Wyjaśnienia treści SIWZ nr 11 Budowa Hali Sportowo widowiskowej w Gorzowie Wielkopolskim

nr sprawy nadany przez Zamawiającego: SKP-2/PN/RB/2020

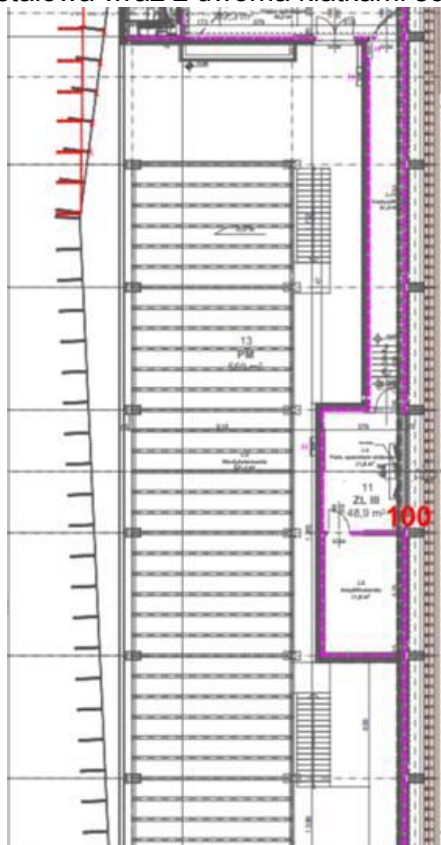
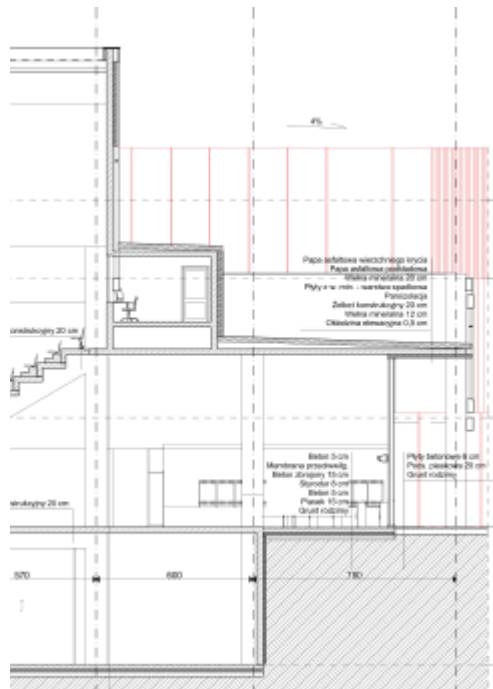
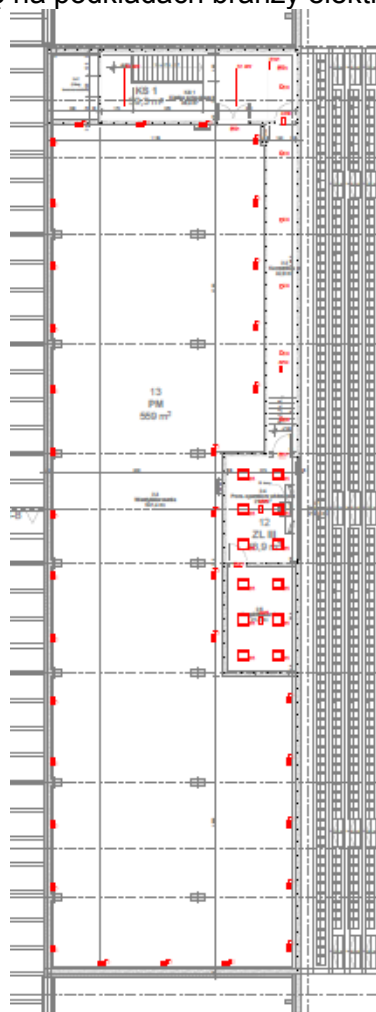
Pytanie 74

Wentylatorownia.

- Na rzucie II piętra branży architektonicznej i konstrukcyjnej Pomieszczenie 2.3

Wentylatorownia nie ma ścian zewnętrznych, więc automatycznie staje się stropodachem, na którym występuje konstrukcja stalowa wraz z dwoma kłatkami schodowymi:

Na przekroju pomieszczenie nie zostało w żaden sposób ujęte, co świadczy o tym że takiego pomieszczenia nie ma:

- W tabeli wykończeń PFU wykończenie ścian opisano jako beton impregnowany bez podania wykończenia stropu, czyli nawiązując do Państwa odpowiedzi na pytania strop powinien również zostać zaimpregnowany – jednocześnie z rzutu i z przekroju wynika że takiego pomieszczenia nie ma, a ściany są wykończone blachą aluminiową łączoną na rąbek stojący.
- Ściany żelbetowe pojawiają się na podkładach branży elektrycznych i sanitarnej.

Prosimy o odpowiedź na pytanie, czy należy wykonać konstrukcję stalową wskazaną w dokumentacji branży konstrukcyjnej i architektonicznej i jeśli tak, to jakimi materiałami wykończyć ściany wewnętrzne i zewnętrzne konstrukcji wraz z jej zadaszeniem lub czy należy wykonać pomieszczenie zgodnie z podkladami branży elektrycznej i sanitarnej do których odwołuje się tabela wykończeń PFU?

Odpowiedź

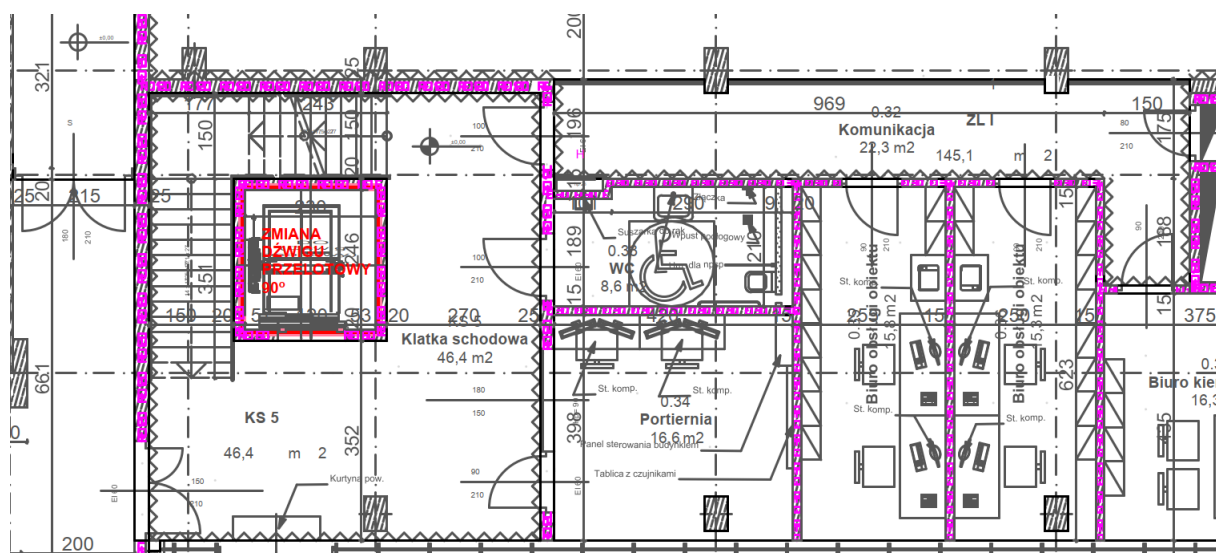
Pytanie 91

Prosimy o wyjaśnienie oznaczenia wykończenia ścian klatek schodowych i komunikacji. Zgodnie z poniższym rysunkiem występuje tam takie samo oznaczenie jak na sali głównej. Czy należy w tych pomieszczeniach przewidzieć panele akustyczne, albo ocieplenie wełną jako wygłuszenie?

Odpowiedź

Patrz również: odpowiedź na pytanie nr 42 w Wyjaśnieniach nr 9 z dnia 07.10.2020
